Styrstagstillbehör till kuggsegment som ska bytas ut

DH-seriens åkgräsklippare

Modellnr 120-8749

Form No. 3369-482 Rev A

Figur 1

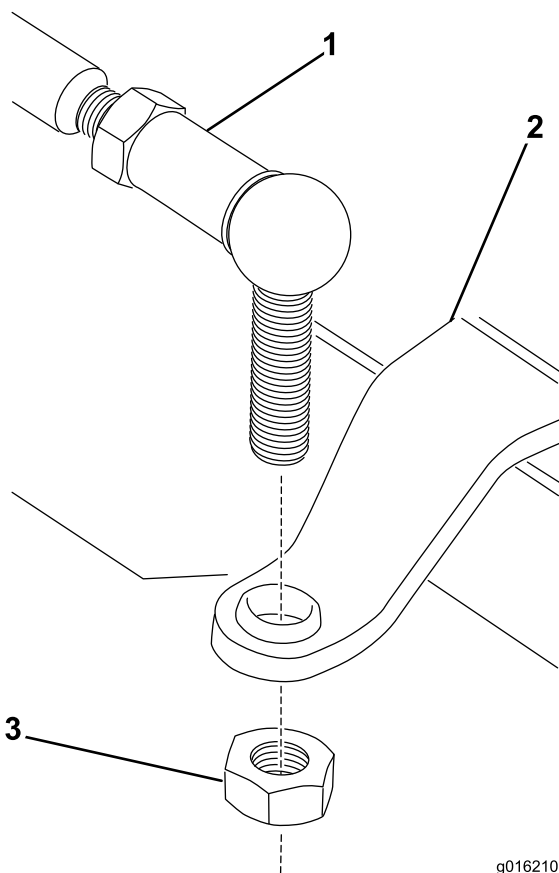
Obs: Detta kuggsegment, artikelnr 120-8749, ersätter artikelnr 104-2883. Det nya kuggsegmentet har en längre förlängning där styrstaget fäster och kräver att styrstaget fästs uppifrån. Kuggsegmentet som du byter ut kan vara av en äldre modell, med ett styrstag som fästs underifrån, eller av en nyare modell som fästs uppifrån.

Fäst styrstaget på kuggsegmentet som ska bytas ut i enlighet med Figur 1.

Obs: Kuggsegmentet som ersätter det gamla har en förbättrad utformning som kräver att styrstaget fästs uppifrån. **Fäst det inte underifrån** på det sätt som den gamla modellen fästes.
